東海第二発電所

工事計画認可申請に係る論点整理について (コメント回答)

平成30年7月27日

日本原子力発電株式会社

2. 評価方針

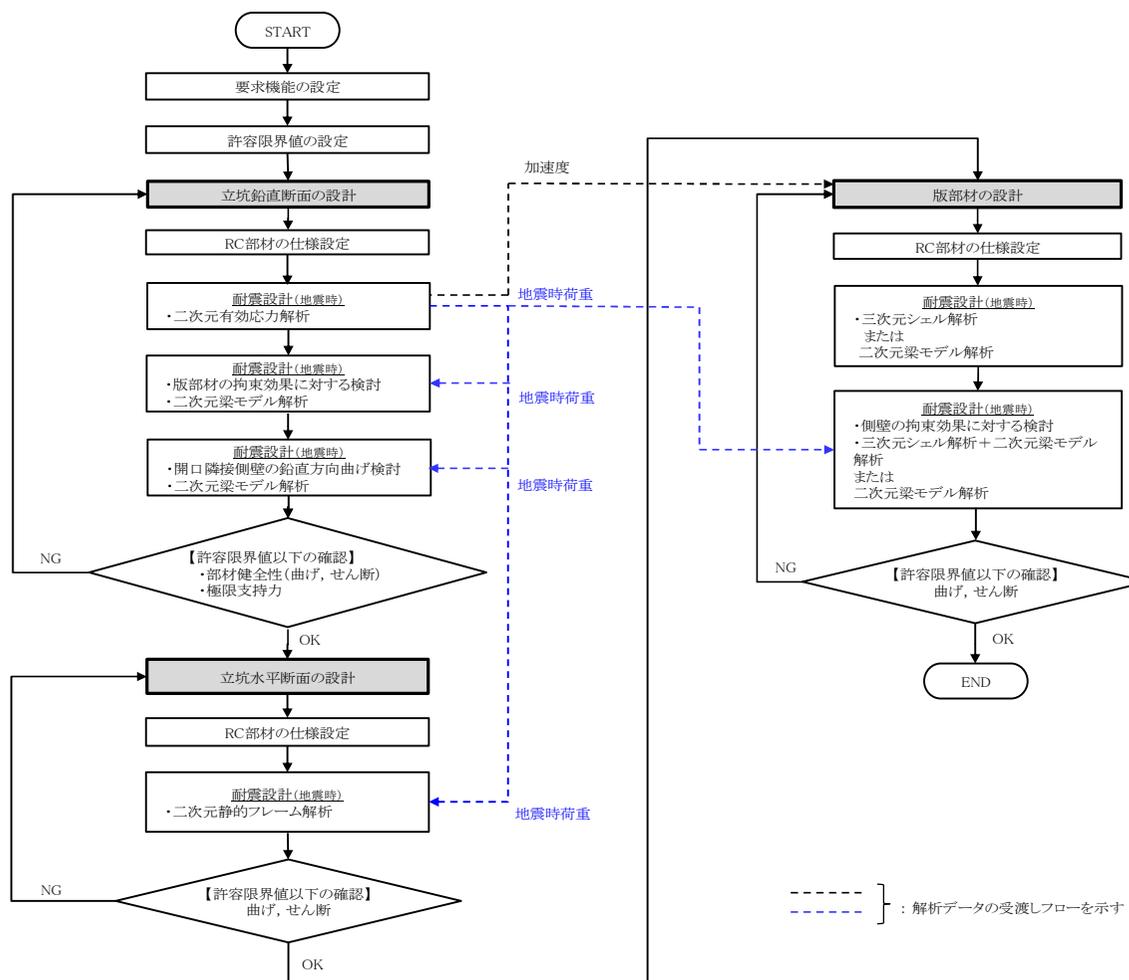
地震応答解析モデルにおいて、円筒形立坑は既工認プラントと同様に構造躯体を1本の鉛直構造梁としてモデル化し、矩形立坑はラーメン構造型フレームとしてモデル化を行っていた。しかし、既工認プラントと同様に1本の鉛直構造梁の解析モデルへ統一することが望ましいと判断し、矩形立坑については解析モデルの変更を行った。

- 立坑構造の屋外重要土木構造物の耐震評価では、地盤と構造物の相互作用を考慮する2次元有効応力解析により得られる解析結果に基づき、構造部材の健全性評価及び基礎地盤の支持性能評価を行う。
- 鉛直断面の健全性評価については、地震応答解析に基づく発生応力が許容限界以下であることを確認する。
- 水平断面の健全性評価については、地震応答解析結果より、各部材の照査値が最も厳しい荷重条件を抽出して静的フレーム解析を実施し、発生応力が許容限界以下であることを確認する。
- 基礎地盤の支持性能評価については、基礎地盤に作用する接地圧が極限支持力に基づく許容限界以下であることを確認する。

図1 原子炉圧力容器と破断を想定する主蒸気系配管及び再循環系配管部

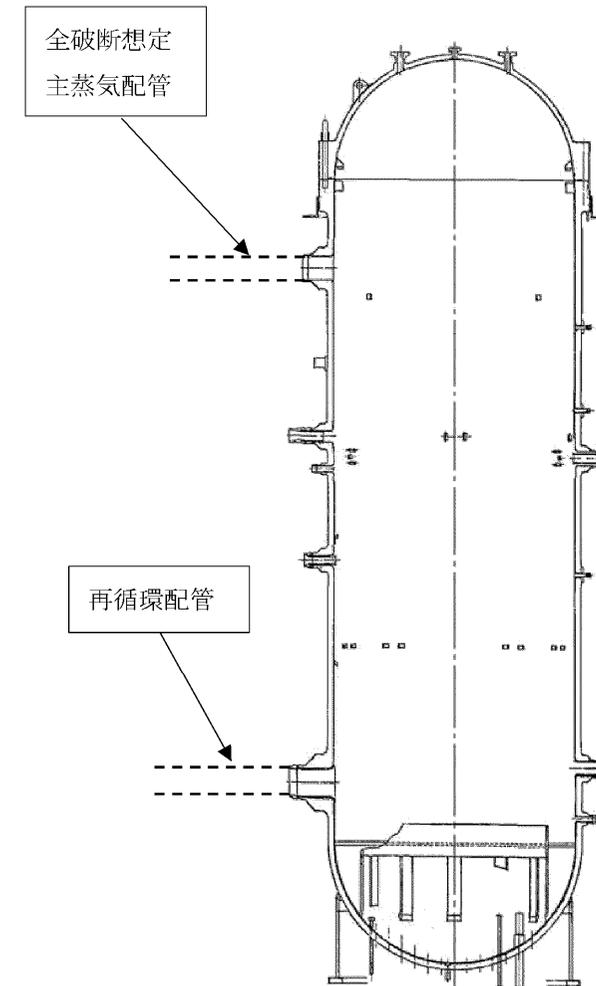
- ① SA時機械荷重(ジェット荷重や主蒸気逃がし安全弁(SRV)の吹き出し反力)を定量的に算出し、順次計算結果を示すこと。

- ✓ SA時の強度評価の外荷重として、RPVにはLOCA時のジェット荷重が生じる。
- ✓ 強度評価では、RPVに接続する配管のうち、口径が大きく破断時にRPVに大きなモーメント及びせん断力が生じる主蒸気系配管及び再循環系配管の全破断を考慮(図1)。
- ✓ 設計・建設規格に基づき算出した、主蒸気系配管及び再循環系配管破断により、RPVに作用するジェット荷重を表1に示す。

図9 原子炉格納容器本体に生じる動荷重の概要

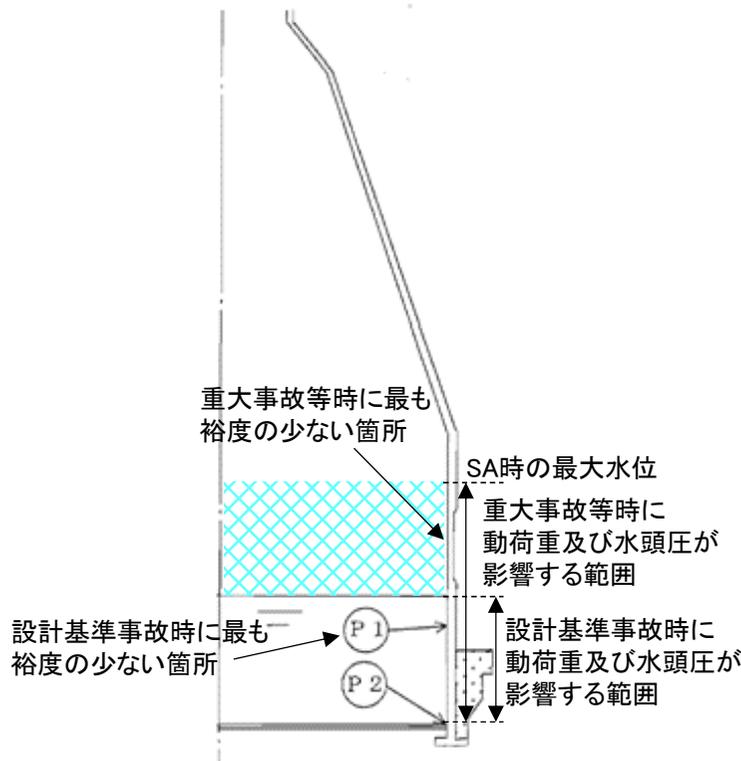
④SA時の強度・耐震評価について, SA時のサプレッション・プール水位による動荷重への影響を説明すること

- SA時に代替格納容器スプレイ冷却系(常設)等による代替格納容器スプレイを実施する場合, 外部水源の持ち込みによりサプレッション・プールの水位が上昇することで, 動荷重及び水頭圧の影響する範囲が増え, 原子炉格納容器本体のうち最も裕度の少ない箇所がDBA時と異なる(図9, 表5)
- SA時に最も裕度の少ない箇所は, 原子炉格納容器本体の厚さが他よりも薄い箇所であり, 他の箇所よりも圧力影響が増えるため, 原子炉格納容器本体の厚さが薄くなった影響を応力に対して簡易的に割り増した強度評価を実施し, 健全性に影響がないことを確認した(表6)。詳細な評価については, 原子炉格納容器の応答解析を実施した上で, 強度・耐震評価を実施中(評価結果は計算書で示す)

図1 安全弁設置位置

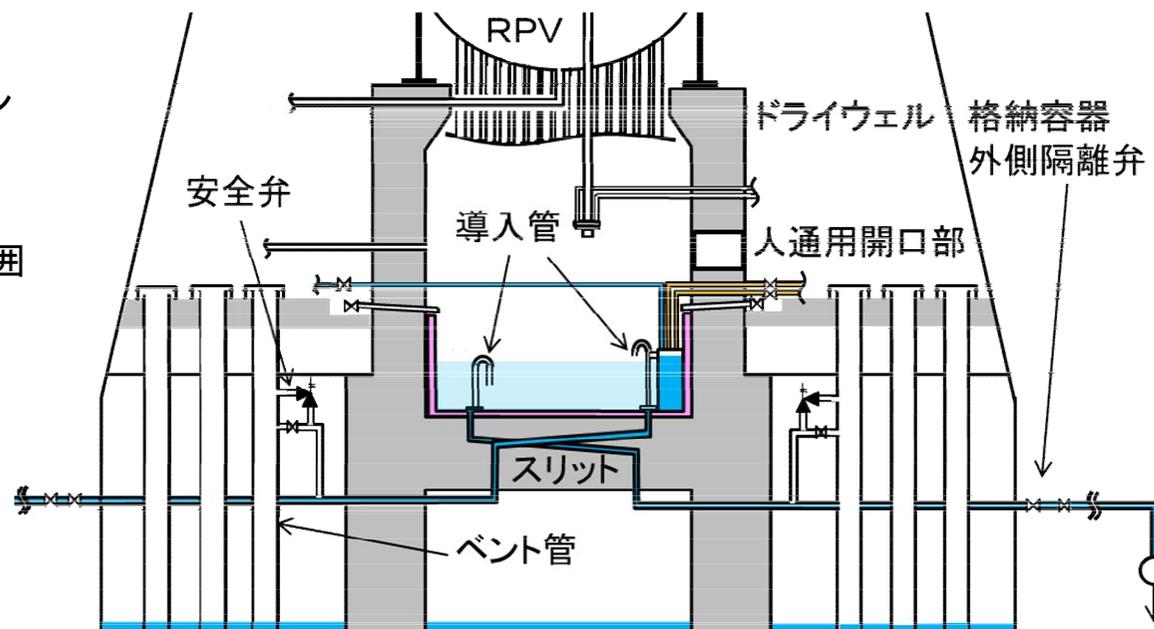
＜コメント⑦＞ 安全弁の吹出し圧力, 吹出し量, 反力について説明すること。

万が一に排水配管側が加圧された場合に配管及び格納容器外側隔離弁の損傷を防止するため、デブリによる配管内部の流体が膨張し圧力上昇することを想定して念のため安全弁を設ける設計とする。設置する位置について図1に示す。

図1 振動台のX軸の回転変位と中央部の鉛直変位算出結果

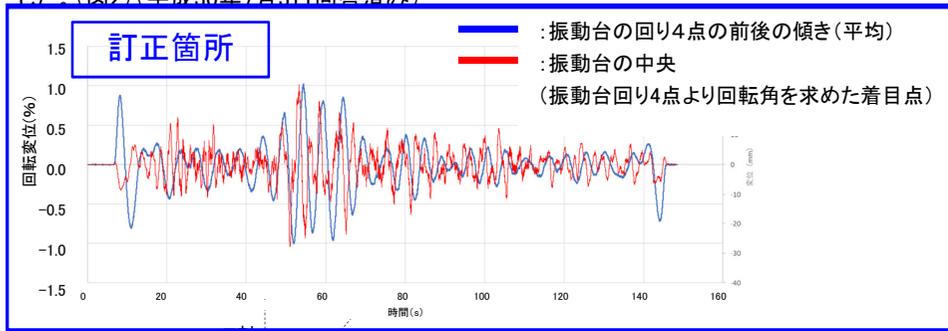
1. 振動台のY軸に対しての回転変位(ローリング)について、試験結果に与える影響を示すこと。
<回答>

水平Y方向のみの単独加振時において振動台中心に回転変位(青線)及び鉛直変位(赤線)が生じていた。振動台の回転変位(青線)と鉛直変位(赤線)の周期について周波数分析を行い**回転変位は0.10Hz, 0.20Hzで鉛直変位は0.21Hz, 1.09Hz, 5.77Hz**であった。(図1)

3方向同時加振ピッチング算出結果
(第603回(H30.7.19)審査会合説明)

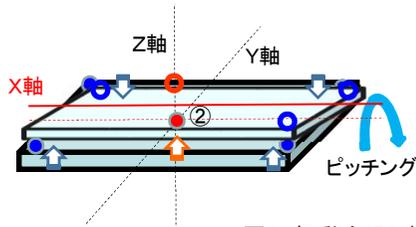
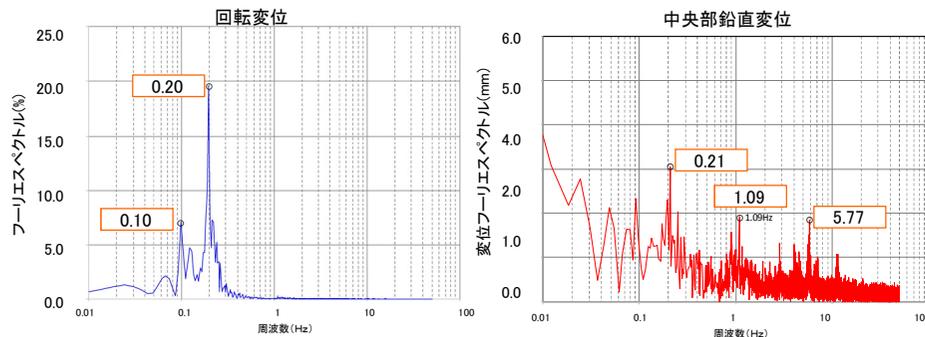
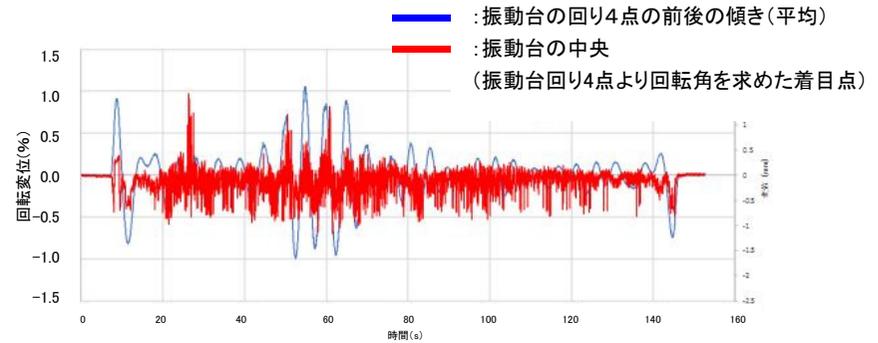
本件の時刻歴波形について、第595回審査会合(7/3)にてご説明していたが、第603回審査会合用(7/19)に新規で説明資料を作成する際に、3方向同時加振時のピッチングデータを取違え作成していた。

フーリエスペクトルの結果(図1, 図2)に変更はなく、ピッチング分析結果全体への影響はない。
